Oggetto: [ID\_VIP: 5111] Santa Marinella (RM) - Progetto di ristrutturazione e ampliamento del porto turistico e peschereccio di Santa Marinella.

Istanza di proroga dei termini di validità della pronuncia di Compatibilità ambientale emessa dalla Regione Lazio con Determina n. G14610 del 16.10.2014.

**Parere tecnico istruttorio della Direzione generale Archeologia, belle arti e paesaggio (ABAP).**

fig.4 Progetto dell'ampliamento del Porto di Santa Marinella di cui alla Det.n.G14610/2014 c.d. "svincolo nord";

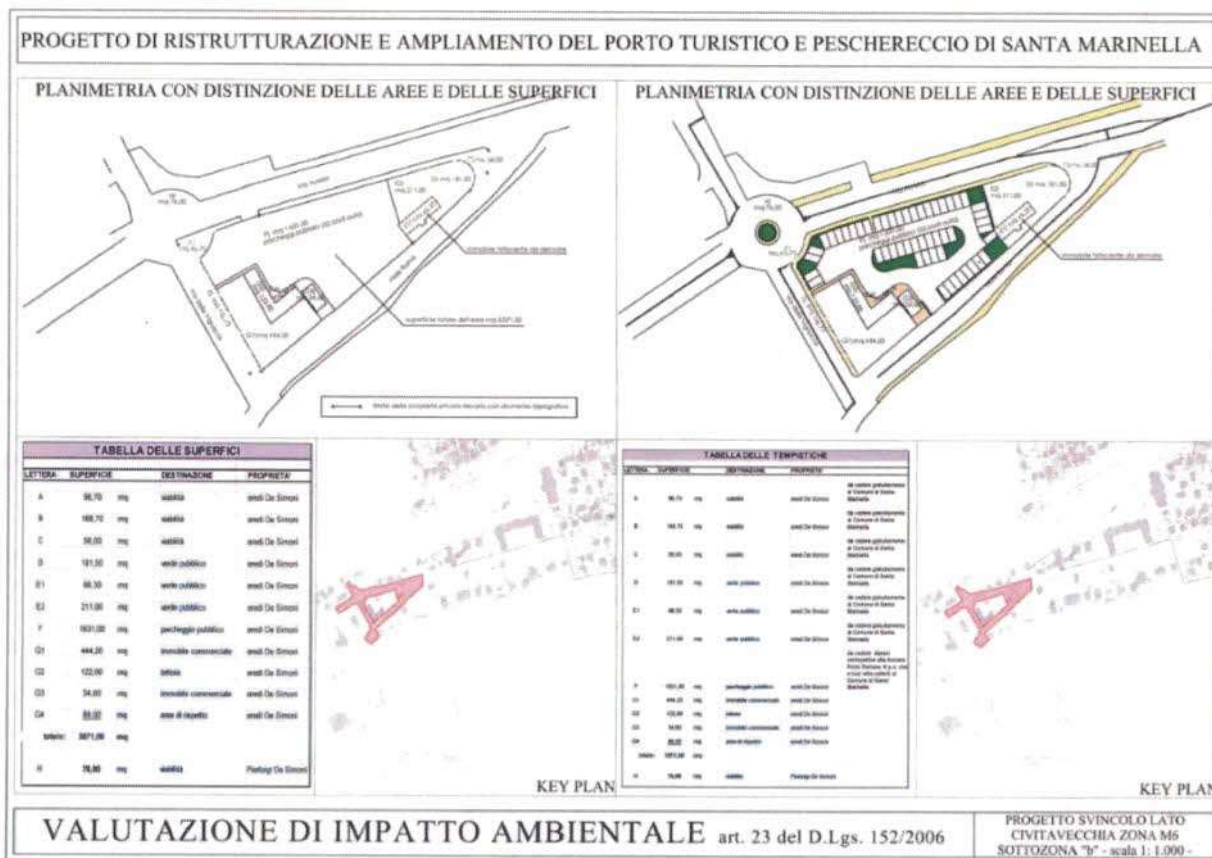
**CONSTATATO** che, non sono presenti invece indicazioni per il c.d. "svincolo sud" per il quale il parere sembra indicare soltanto una criticità, "il tratto di strada di accesso dalla Via Aurelia che costeggia il Fosso di Valle Semplice non appare adatto a un doppio senso di marcia" alla quale non seguono, nella documentazione trasmessa, proposte o analisi di dettaglio;

Fig. 7 Area di progetto. Confronto della tav.A del PTZR adottato e della Tav.A del PTZR approvato come rappresentato sul geoportale regionale (in alto). Individuazione del "Paesaggio naturale" così come delimitato nella Tav.A del PTZR 2021 sulla ortofoto del 2022 (in basso).

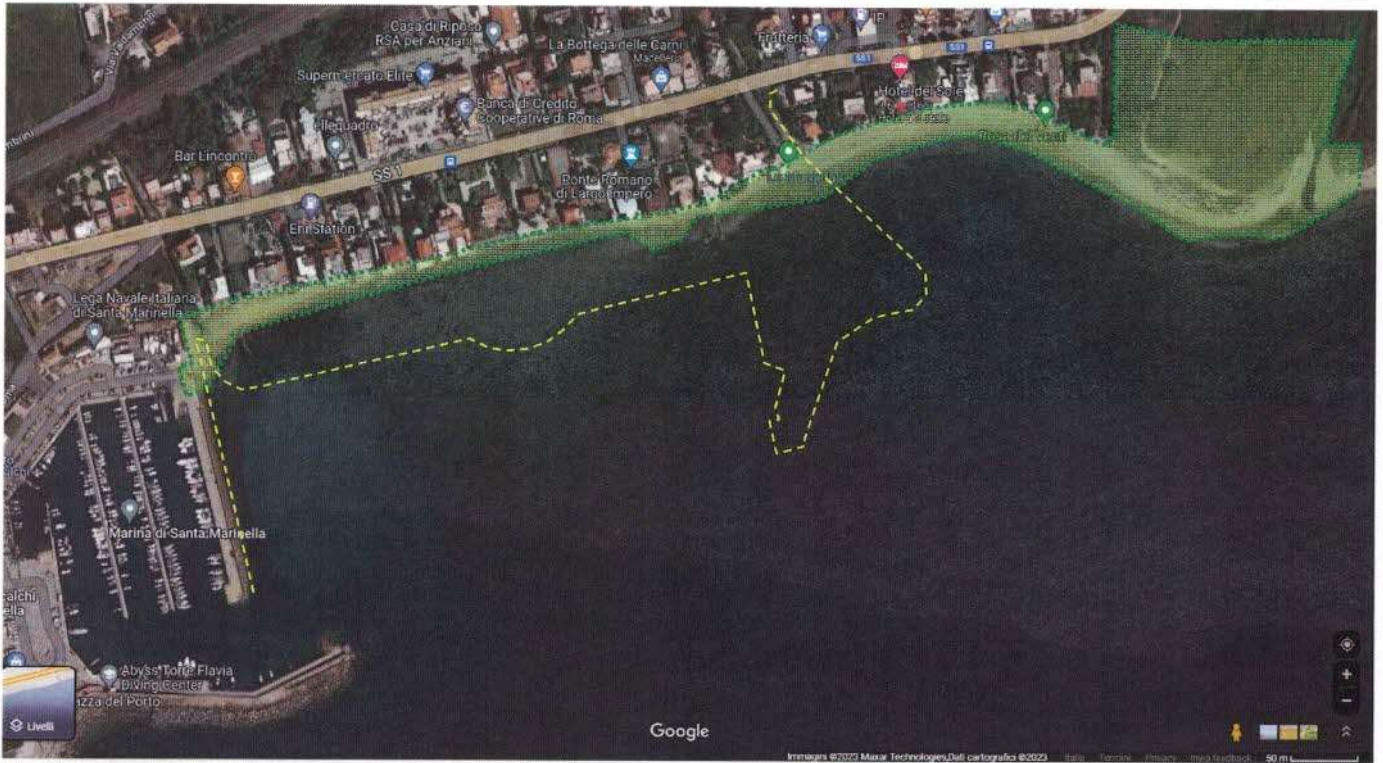
**CONSIDERATO**, tuttavia, che diversamente da quanto comunicato dalla Soprintendenza nella suddetta nota n.1881/2022, da un successivo approfondimento della tavola A del PTPR caricata sul geoportale della regione Lazio (fonte: <https://geoportale.regione.lazio.it/maps/>), emerge molto più chiaramente come il perimetro dell'area classificata come "paesaggio Naturale" modificato a seguito del parziale accoglimento delle osservazioni comunali rispetto a quella rappresentata nella Tav.A del PTPR adottato (cfr. Fig.7) ad oggi corrisponda a tutta la linea di costa prospiciente la parte urbanizzata. Si rileva come la linea di costa subisca continue trasformazioni dovute all'azione di erosione delle onde probabilmente amplificata anche dalla configurazione dell'area portuale esistente, di contro alcuni edifici sembrerebbero, nelle loro porzioni più meridionali, essere stati realizzati sulla suddetta fascia di paesaggio naturale (cfr. Fig.7);

**CONSIDERATO** quanto sopra, dalla sovrapposizione della sagoma delle opere a terra previste dal progetto (tratteggio giallo) sull'ortofoto di *google* (cfr. fig.7), emerge come il progetto ricade interamente in un ambito classificato nella Tav. A come "paesaggio naturale" (nella fig.7 area verde con perimetro puntinato) le cui norme di tutela sono indicate all'art.22 del PTZR.
